PLAN GENERAL MUNICIPAL DE ORDENACION ALICANTE

MODIFICACION PUNTUAL Nº 27.1

Corrección de un error material en la delimitación de dos zonas de Calificación RP-3ª y E/D en la C/ Victor de la Serna.

AGOSTO 2007 ESCALA: 1 / 2.000	SUELO URBANO CALIFICACION PORMENORIZADA SEGUN P.G.M.O. VIGENTE	PLANO: 2 SERIE: B HOJAS: 1-8

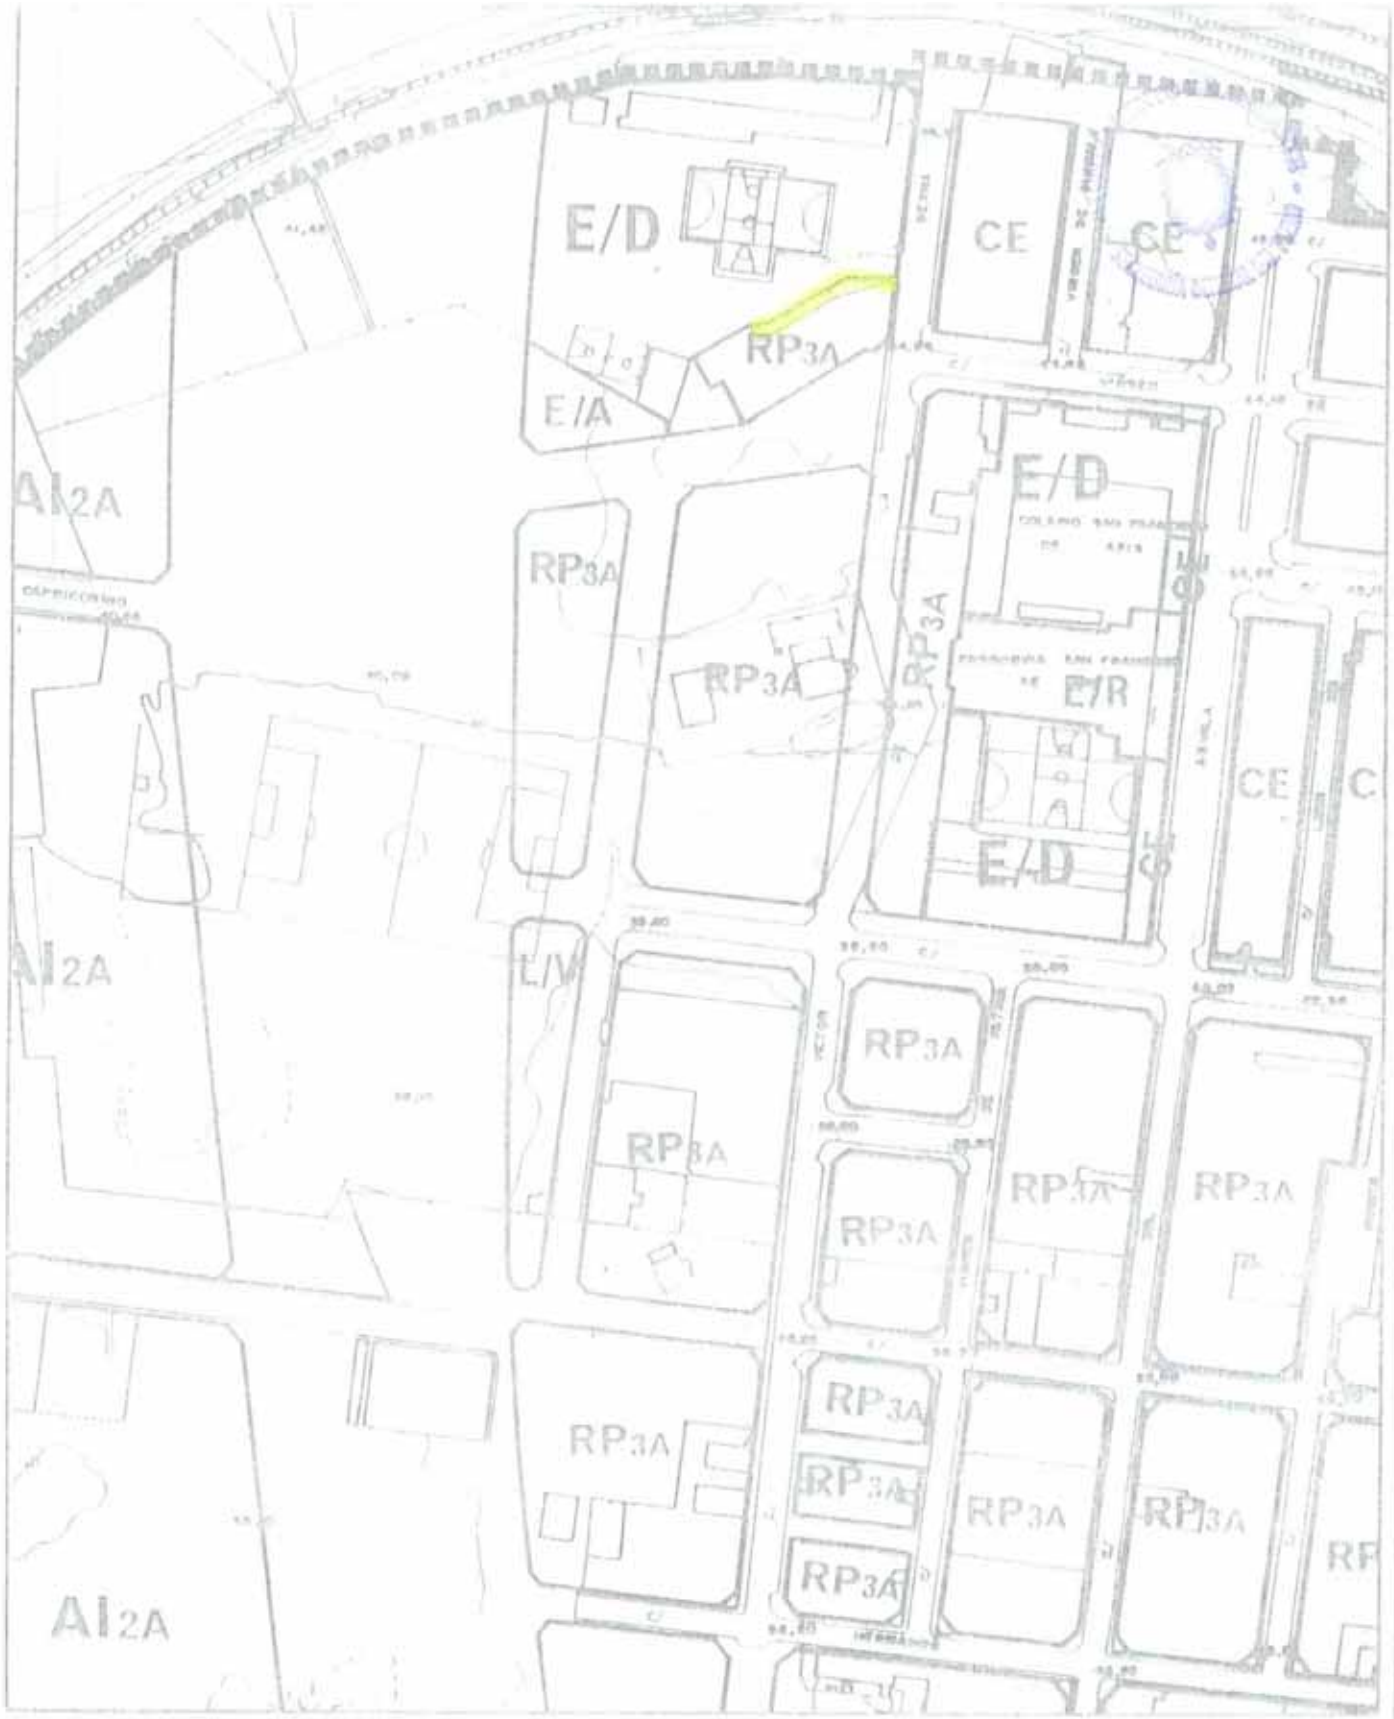
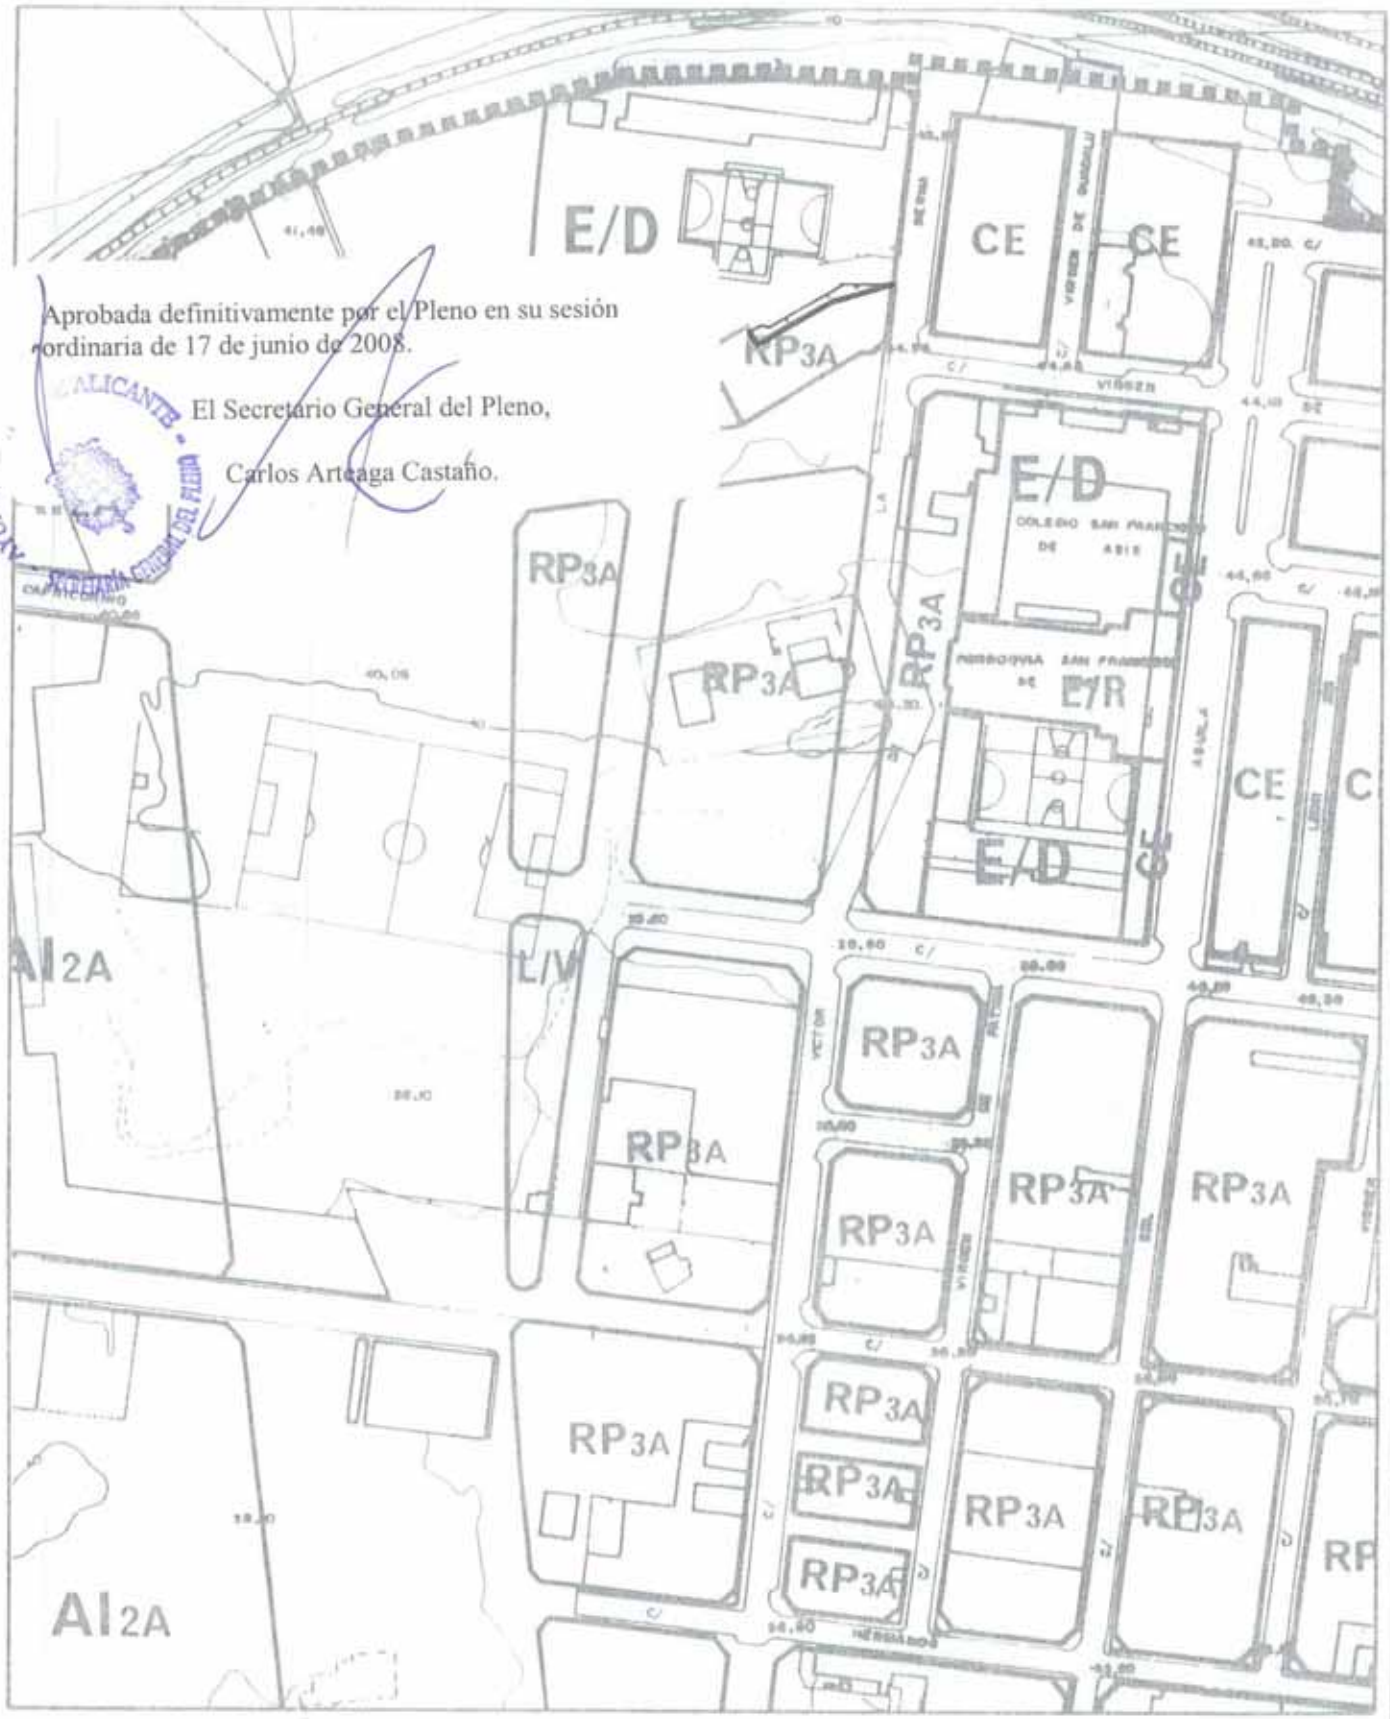
Sin embargo, la existencia de edificaciones pertenecientes al colegio y adosadas al lindero de las parcelas residenciales indujeron a confusión, al interpretar que las mismas pertenecian a estas últimas en vez de al centro docente, por lo que cuando se grafió los límites de las zonas E/D y RP3A hubo un error en los mismos, calificando una franja (de unos 4 m. de ancho por 20 m. de longitud) como RP3A, cuando en realidad era E/D.

Así pues, la presente Modificación Puntual pretende subsanar el error material cometido al grafiar el linde de las parcelas residencial y escolar, que coincide con la delimitación de las zonas de calificación. Independientemente de que se trata de un error material, la modificación tampoco implicará un incremento de la superficie lucrativa, ya que la franja de suelo (unos 80 m^2) que se recalifica pasa de ser residencial a dotacional.

Plano de Suelo Urbano: Calificación Pormenorizada nº 2B, hoja I-8.

Ver plano adjunto: Suelo Urbano. Calificación Pormenorizada Modificación Propuesta.

SUELO URBANO
CALIFICACION PORMENORIZADA
MODIFICACION PROPUESTA
